# 5.3.2(4) S-1 旧A・Bトレンチ ー旧Bトレンチ北西壁面の詳細観察①ー

## 5.3.2(4) S-1 旧A・Bトレンチ ー壁面の詳細観察(まとめ)ー

## 5.3.2(4) S-1 旧A・Bトレンチ ー有識者会合以降の追加検討ー

有識者会合による旧A・Bトレンチの評価

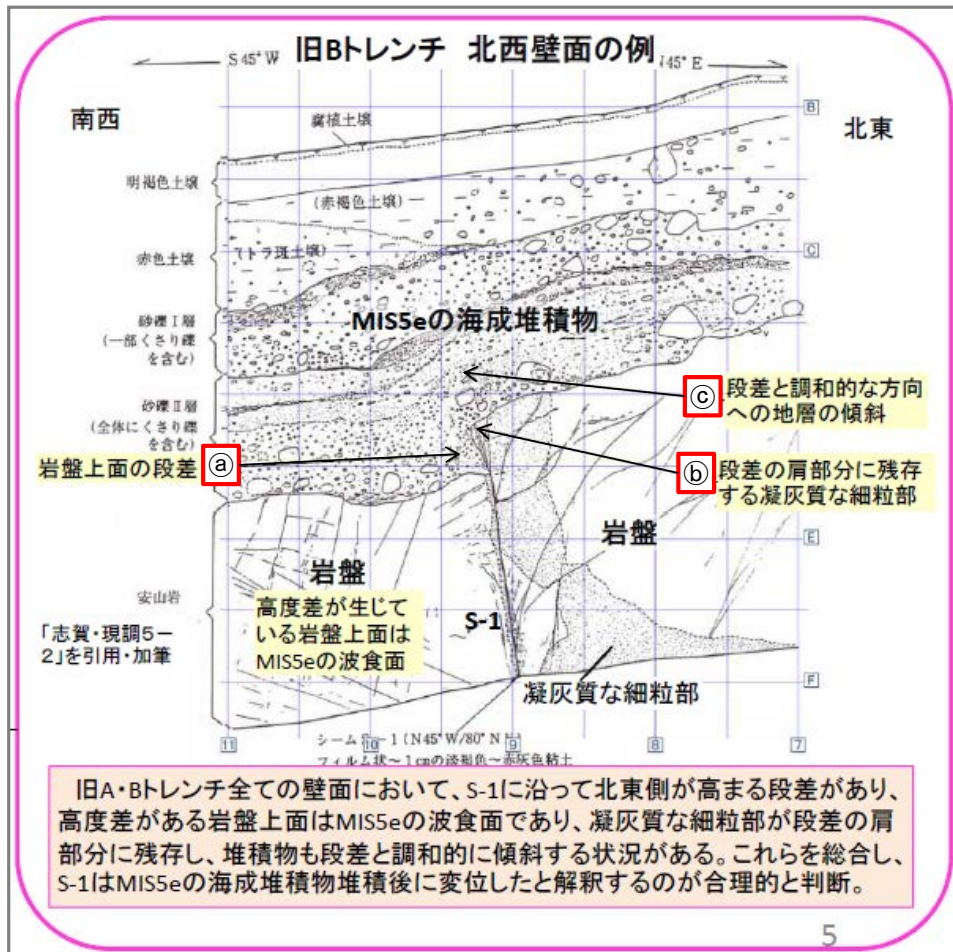
○有識者会合は、旧A・Bトレンチにおいて、S-1に沿ってMIS5eの波食面である岩盤上面にほぼ一様な段差が認められること(下図①)、その段差沿い及び肩部分の岩盤には軟質な細粒部が認められること(下図②)、堆積物の層理面はすべて南西側(段差と調和的な方向)に傾斜しており、段差直上において層理面の系統的な増傾斜も認められること(下図③)から、S-1はMIS5eの海成堆積物堆積後に変位したと解釈するのが合理的であると評価している。

- ① **岩盤上面の段差**
  - ・旧A・Bトレンチにおいて、S-1に沿って岩盤上面にほぼ一様な段差が認められる。
  - ・岩盤上面はMIS5eの波食面であり、波食面に系統的な段差が認められることは、岩盤上面がほぼ平坦に削剝された後に、S-1のずれによって段差が生じたことを示唆する。
- ② **岩盤部の凝灰質な細粒部**
  - ・段差沿い及び肩部分には軟質な細粒部が分布する。
  - ・段差が侵食により形成された場合、S-1の南西側の硬質な安山岩だけが侵食され、軟質と思われる細粒部が肩部分や壁面に残ることは難しいと思われる。
- ③ **堆積物の変位・変形の有無**
  - ・上位の堆積物の層理面は全て南西側に傾斜しており、一部の壁面を除けば段差直上において層理面の増傾斜も認められる。
  - ・これらの地層の傾斜は、個々には、堆積構造と解釈する余地もあるが、S-1の変位によって形成されたとも解釈できる。

○この有識者会合の評価について、下記右に示す検討(a)～(c)を行った。

○なお、有識者会合は、旧A・Bトレンチの岩盤の上位に分布する砂礫I層・II層を「MIS5eの海成堆積物」としているが、前述した海成堆積物の認定基準(P.540)に基づき、海成段丘堆積物を認定することができないことから、陸成堆積物の可能性も考慮して検討を行った。

- (a) **岩盤上面の段差の検討**  
(建設時のデータによる検討) 今後の課題①に対応  
内容: 旧A・Bトレンチ付近に位置する建設時の掘削法面において、岩盤上面の段差の連続性の有無を確認した(P.596～598)。また、発電所建設前の地形との関係から、旧A・Bトレンチの岩盤上面の段差の成因について考察を行った(P.599)。
- (b) **凝灰質な細粒部の硬さに関する検討**  
(細粒部の針貫入試験)  
内容: 段差の地下延長部にあたる岩盤調査坑において、S-1沿いに分布する凝灰質な細粒部(固結した破砕部)と周辺の母岩(凝灰角礫岩)の硬さを、針貫入試験により比較した(P.600, 601)。
- (c) **層理面の傾斜等に関する検討**  
(堆積実験, 断層変位実験)  
内容: 段差と調和的な方向への地層の傾斜が、堆積構造か、断層運動によるものか判断するための知見を得るため、旧A・Bトレンチを模擬した堆積実験・断層変位実験を行った(P.602～604)。

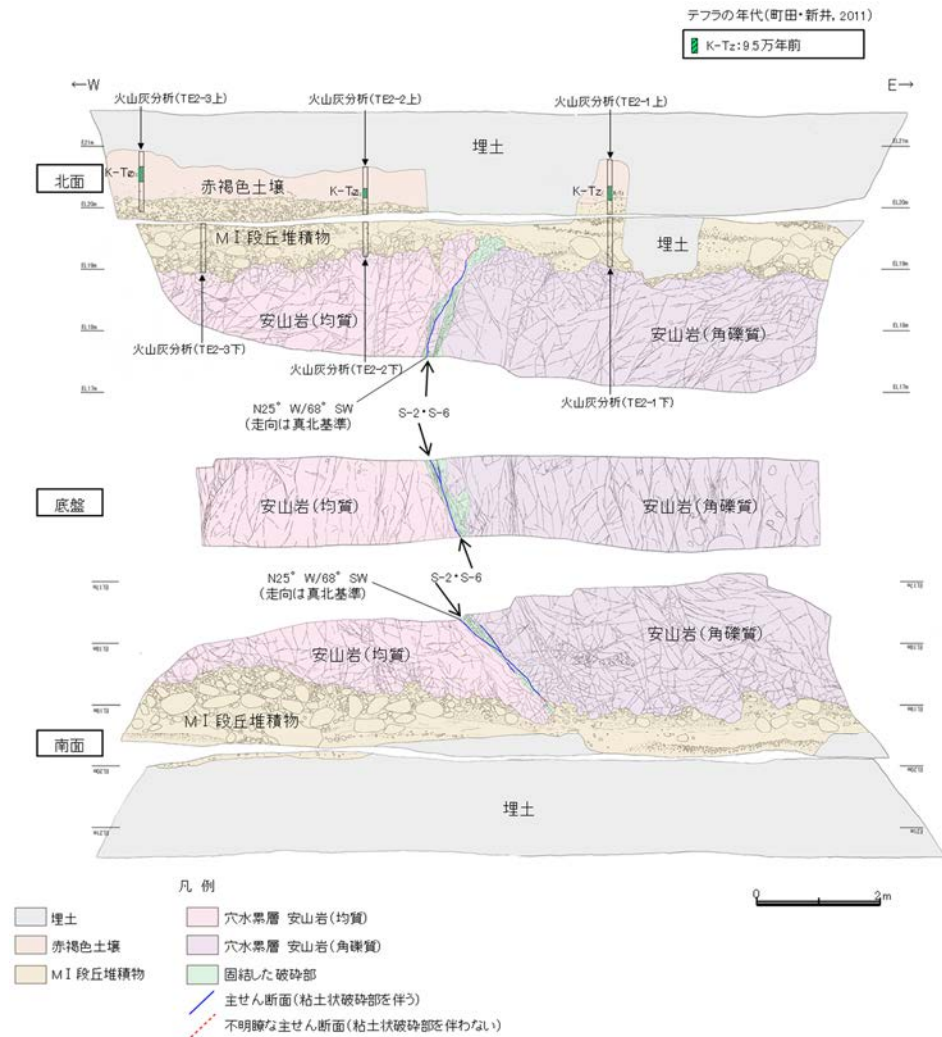
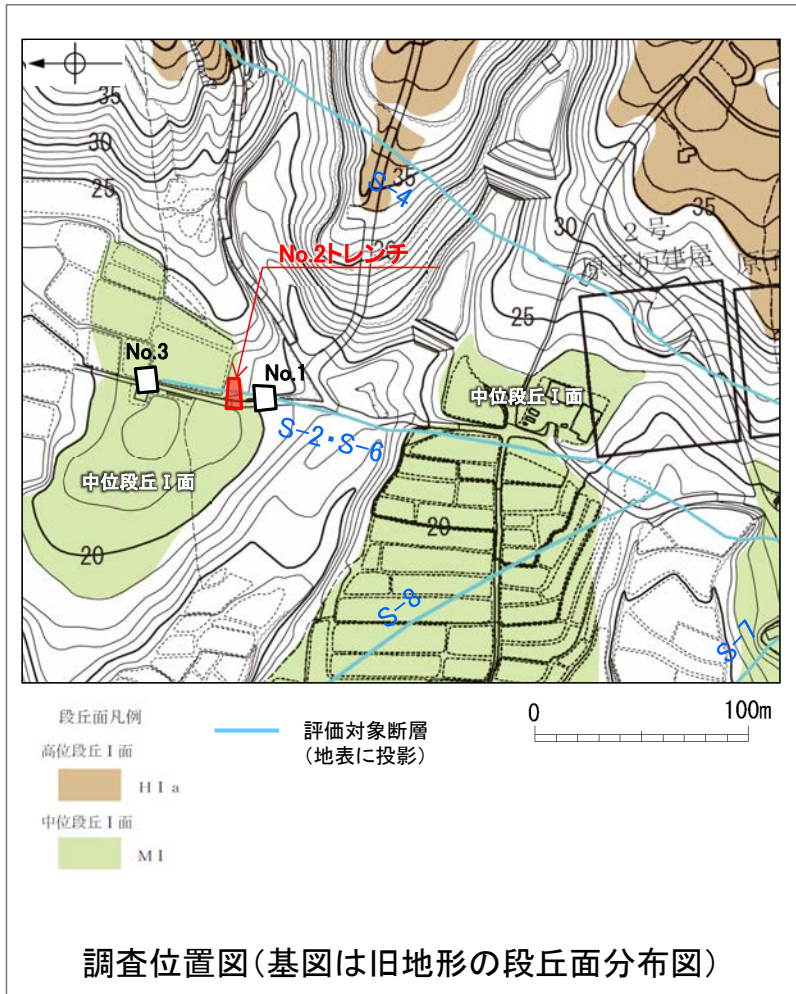
- No.2トレンチではS-2・S-6に沿う明瞭な変位は認められないが、MIS5eの海成堆積物中の層理面が山側(東側)に向かって緩やかに傾斜している状況が認められた。・・・(A)
- S-2・S-6付近では、地形、岩盤上面高度とともに、S-2・S-6通過位置の海側(西側)の方が高く、山側(東側)が低い傾向が認められる。・・・(B)
- ⇒ S-2・S-6は、後期更新世以降に左横ずれ成分を持つ西側隆起の逆断層として活動した可能性がある。この際、S-2・S-6の地下延長部の断層が活動し、地表付近の新第三系及び上部更新統に変形を及ぼしたものと判断する。

- 有識者会合は、S-2・S-6の地下延長部の断層が活動し、海側(西側)隆起の変形を及ぼした場合に、S-2・S-6下盤側直近(S-1の北西部)でS-1の動きを促進する局所的な応力変化が生じるとしている。また、その場合、上盤側の岩盤中のせん断面(S-7、S-8)にも変位を生じると考えられる。
- S-2・S-6及び下盤側直近のS-1北西部、上盤側のS-7、S-8を対象に、鉱物脈法による評価を実施した結果、S-2・S-6及び下盤側直近のS-1北西部、上盤側のS-7、S-8の最新面を横断する粘土鉱物(I/S混合層)に、変位・変形は認められない。

- No.2トレンチの基盤直上に分布する中位段丘 I 面を構成する堆積物は、礫の平均真円度による評価に基づき認定される海成堆積物(M I 段丘堆積物)であり、MIS5e(約12～13万年前)に堆積したものである(P.554)。

- M I 段丘堆積物のS-2・S-6の断層活動による影響について検討するために、トレンチ両面のM I 段丘堆積物中に認められる層理の傾斜方向と断層との関係を確認した結果、層理の傾斜方向は断層からの距離に関係なくばらつきが認められ、断層の直近で急傾斜となり断層から離れるにしたがって緩傾斜となるような傾向は認められない(P.617～623)。また、No.2トレンチ南北両面においてM I 段丘堆積物中の礫等の長軸の角度分布を確認した結果、礫等の長軸が一樣に山側(東側)に傾斜する傾向は認められない(P.624～626)。
- したがって、No.2トレンチのM I 段丘堆積物に、S-2・S-6の断層活動による変形を示唆する傾向は認められない。

- S-2・S-6の海側(西側)の地形及び岩盤上面が山側に傾くのは、エリア5の局所的な範囲に限られ、その他のエリアでは山側への傾きは認められず、S-2・S-6に沿った全線で海側(西側)の地形及び岩盤上面の系統的な山側への傾きはない(P.628～638)。
- よって、S-2・S-6周辺の地形、岩盤上面高度に、S-2・S-6の断層活動による変形は認められない。

- エリア5において、S-2・S-6の北方に西側が高い「凸状地形」が認められたことから、3本のボーリング調査を実施した結果、いずれのボーリングコアにも深部に西側を隆起させるような断層は認められない(P.639～641)。また、「凸状地形」が最も顕著に表れているNo.3トレンチ地点において、断層は確認されない(P.646～649)。
- 「凸状地形」の頂部付近には、相対的に堅硬である安山岩(均質)が周辺よりもやや優勢に分布していることから、「凸状地形」は、波蝕台形成時における岩盤上面の起伏を反映した局所的なものと推定される(P.642～645)。

- 以上のことを踏まえると、S-2・S-6の最新活動は、M I 段丘堆積物の堆積以前であり、S-2・S-6の地下延長部の断層が後期更新世以降に活動し、地表付近に変形を及ぼしたことはない。

### 5.3.3 S-2・S-6 (1)No.2トレンチ 一層理の傾斜等の傾斜データ分析

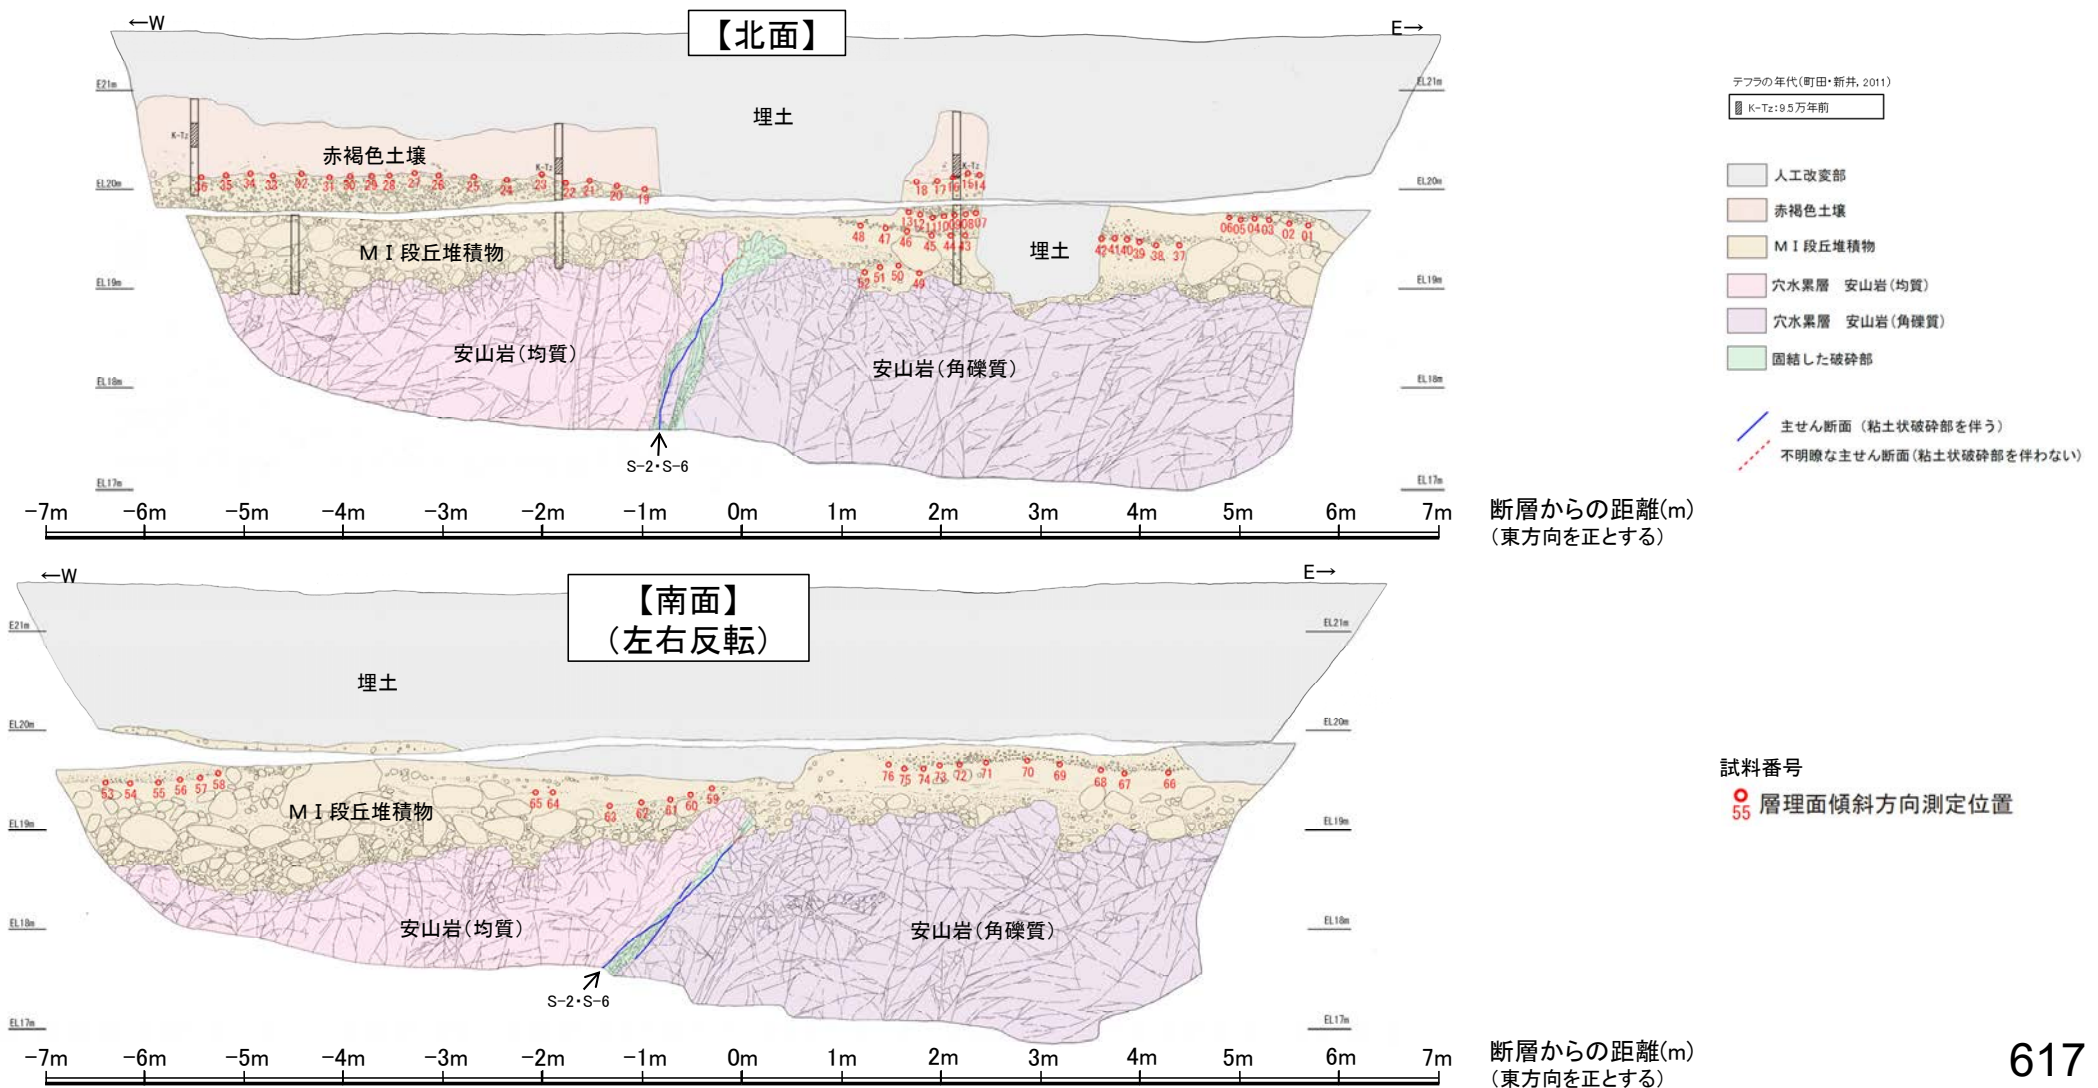
- 有識者会合は、No.2トレンチのM I 段丘堆積物が山側(東側)に傾斜すると評価している。
- M I 段丘堆積物のS-2・S-6の断層活動による影響について検討するために、トレンチ両面のM I 段丘堆積物中に認められる層理の傾斜方向と断層との関係を確認した結果、層理の傾斜方向は断層からの距離に関係なくばらつきが認められ、断層の直近で急傾斜となり断層から離れるにしたがって緩傾斜となるような傾向は認められない(次頁)。
- 層理の傾斜方向を三次元的にみると、北面、南面とも全体的に南傾斜が卓越しており、系統的に東西のどちらか一方に傾斜する傾向は認められない(次々頁)。
- また、No.2トレンチ南北両面において、M I 段丘堆積物中の礫等の長軸が一様に山側(東側)に傾斜する傾向は認められない(P.624~626)

○したがって、No.2トレンチのM I 段丘堆積物に、S-2・S-6の断層活動による変形を示唆する傾向は認められない。

【S-2・S-6付近の地形】

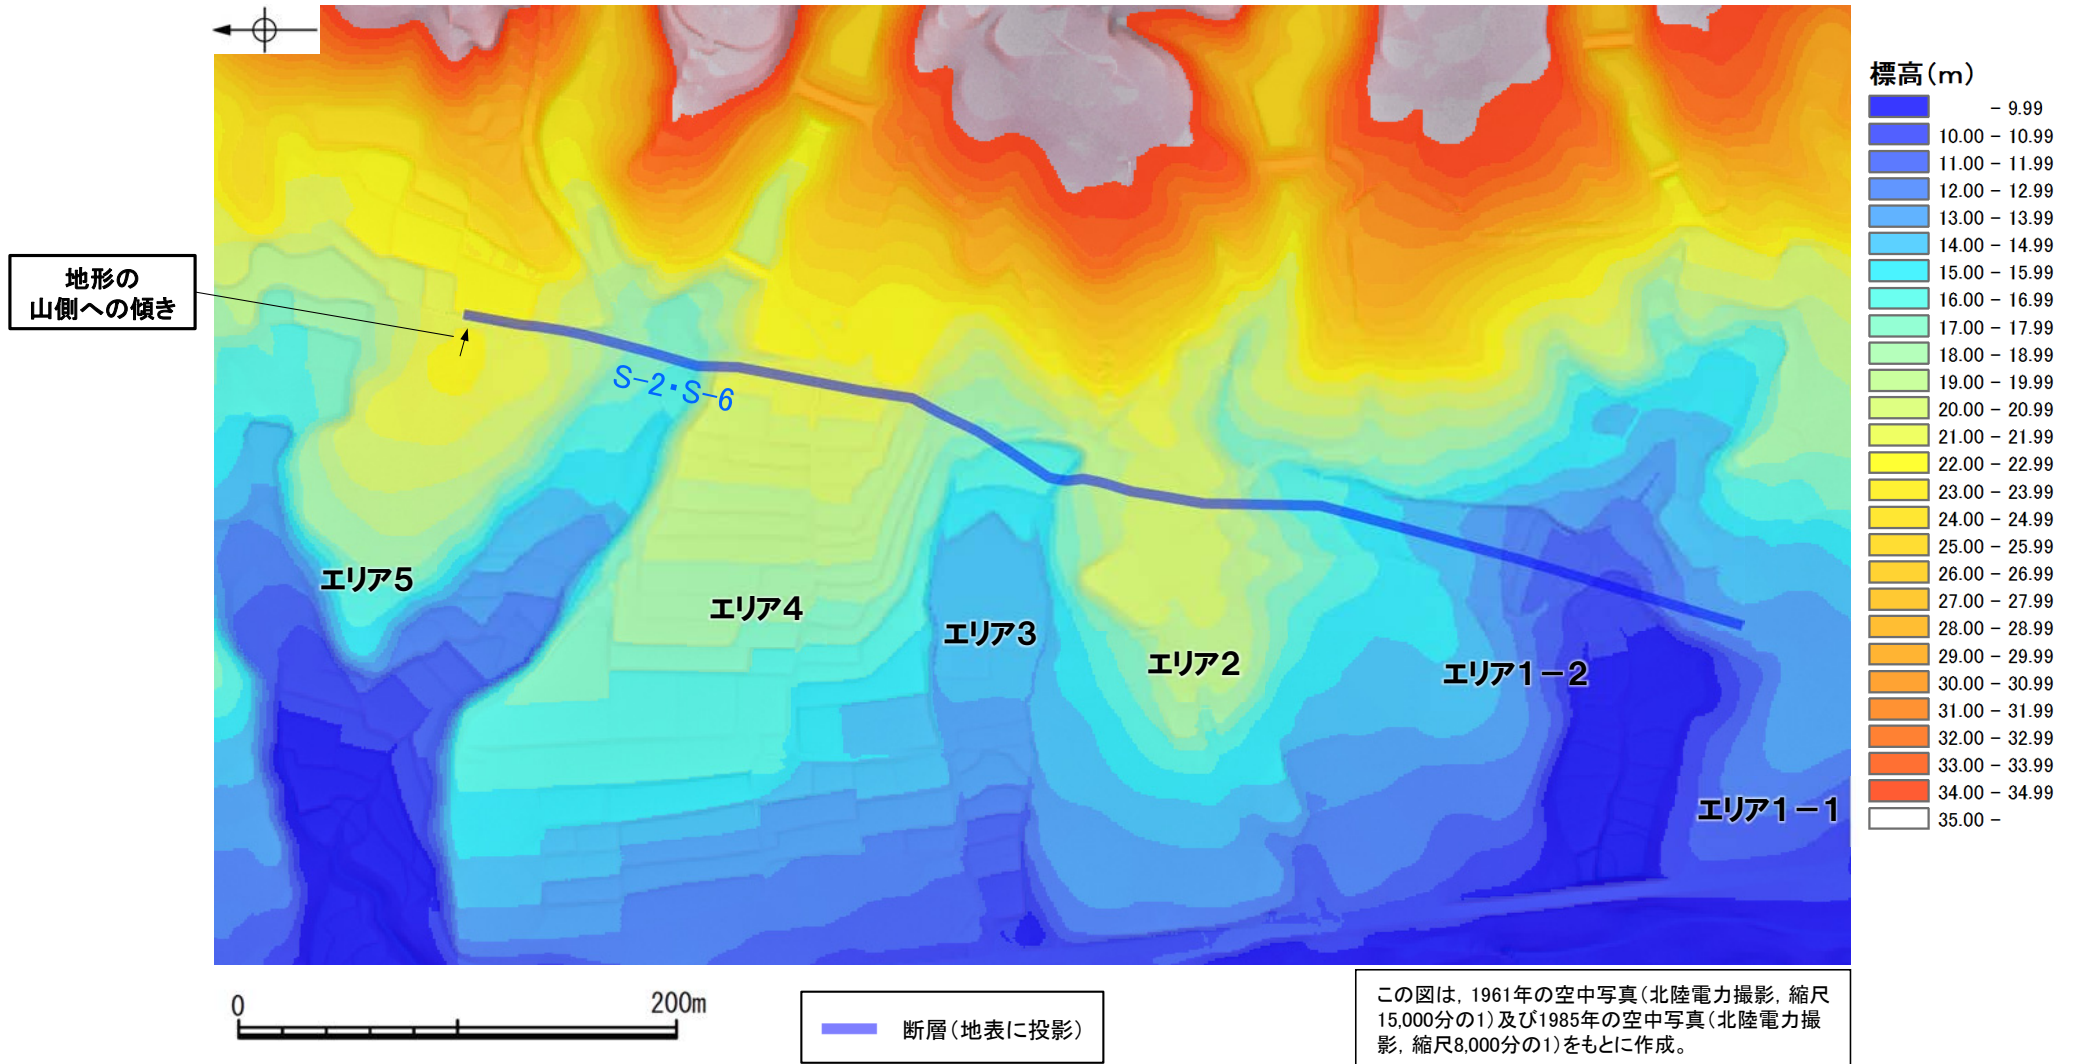
- 有識者会合は、S-2・S-6の海側(西側)においてMIS5eの海成堆積物と考えられる地層が山側へ傾く範囲を確認することを「今後の課題④(1)」として示している。
- S-2・S-6周辺は発電所建設時の改変により海成堆積物のほとんどが取り除かれていることから、S-2・S-6の活動による断層上盤側の変形の有無を確認するため、S-2・S-6の海側(西側)の改変前の地形及び岩盤上面が山側へ傾く範囲について、確認を行った。
- S-2・S-6の海側(西側)の地形及び岩盤上面が山側に傾くのは、エリア5の局所的な範囲に限られ、その他のエリアでは山側への傾きは認められず、S-2・S-6に沿った全線で海側(西側)の地形及び岩盤上面の系統的な山側への傾きがないことを確認した。

○S-2・S-6の海側(西側)の地形が山側に傾くのは、エリア5の局所的な範囲に限られ、その他のエリアでは山側への傾きは認められず、S-2・S-6に沿った全線で海側(西側)の地形の系統的な山側への傾きがないことを確認した。

調査位置図

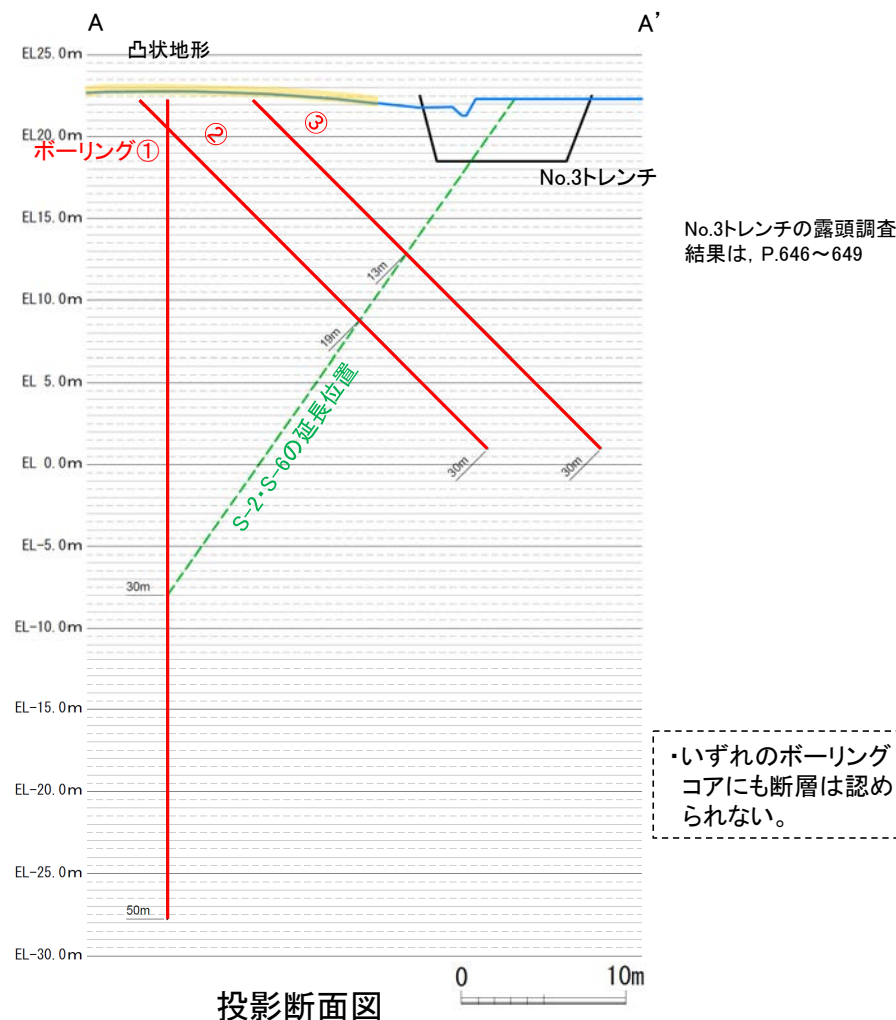
○有識者会合は、S-2・S-6北部(エリア5)において、地形、岩盤上面ともにS-2・S-6付近より海側(西側)の方が高くなることを指摘している。  
 ○凸部の頂部付近から3本のボーリング調査を実施した結果、西側を隆起させるような断層は認められない(次頁)。  
 ○また、「凸状地形」の頂部付近には、相対的に堅硬である安山岩(均質)が周辺よりもやや優勢に分布している(P.642, 643)ことから、「凸状地形」は、波蝕台形成時における岩盤上面の起伏を反映した局所的なものと推定される(P.644, 645)。

- エリア5において、S-2・S-6の北方に西側が高い「凸状地形」が認められたことから、この基部において、西側を隆起させるような断層の有無を確認するために、凸部の頂部付近から3本のボーリング調査を実施した。
- その結果、いずれのボーリングコアにも深部に断層は認められないことが確認された(次頁)。
- また、S-2・S-6はNo.1, No.2トレンチでは確認されるが、「凸状地形」が最も顕著に表れているNo.3トレンチにおいては確認されない(P.646~649)。

### 5.3.3 S-2・S-6及びその周辺の岩盤中のせん断面における鉱物脈法による評価

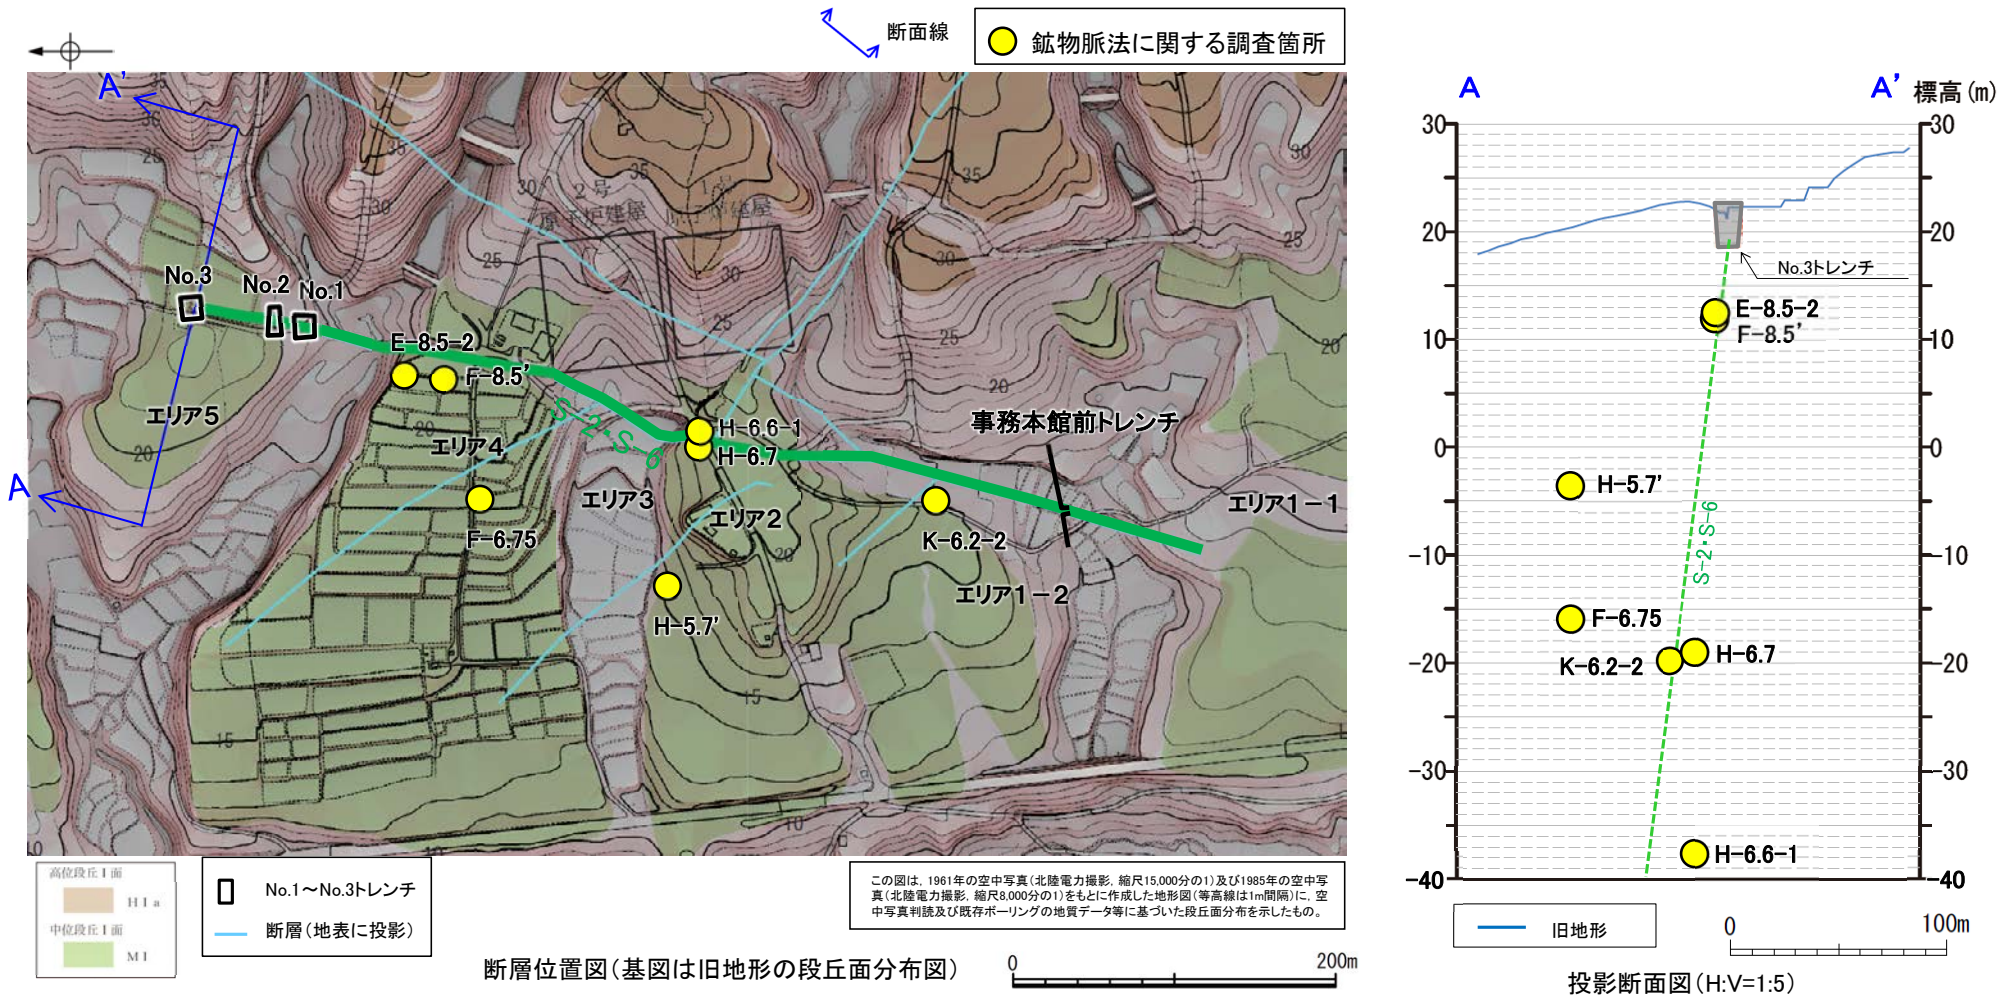
- 有識者会合は、No.2トレンチではS-2・S-6に沿う明瞭な変位は認められないとしているものの、S-2・S-6は、後期更新世以降に、西側隆起の逆断層として活動した可能性があり、この際、S-2・S-6の地下延長部の断層が後期更新世以降に活動し、地表付近に変形を及ぼしたものと判断すると評価している。
- 有識者会合は、S-2・S-6の地下延長部の断層が活動し、海側(西側)隆起の変形を及ぼした場合に、S-2・S-6下盤側直近(S-1の北西部)でS-1の動きを促進する局所的な応力変化が生じるとしている。また、その場合、上盤側の岩盤中のせん断面(S-7, S-8)にも変位を生じると考えられる。
- そこで、S-2・S-6及び下盤側直近のS-1北西部、上盤側のS-7, S-8を対象に、**鉱物脈法による評価**を実施した結果、S-2・S-6及び下盤側直近のS-1北西部、上盤側のS-7, S-8の最新面を横断する粘土鉱物(I/S混合層)に、変位・変形は認められない。
- したがって、S-2・S-6の地下延長部の断層が後期更新世以降に活動し、地表付近に変形を及ぼしたことはないと評価した。
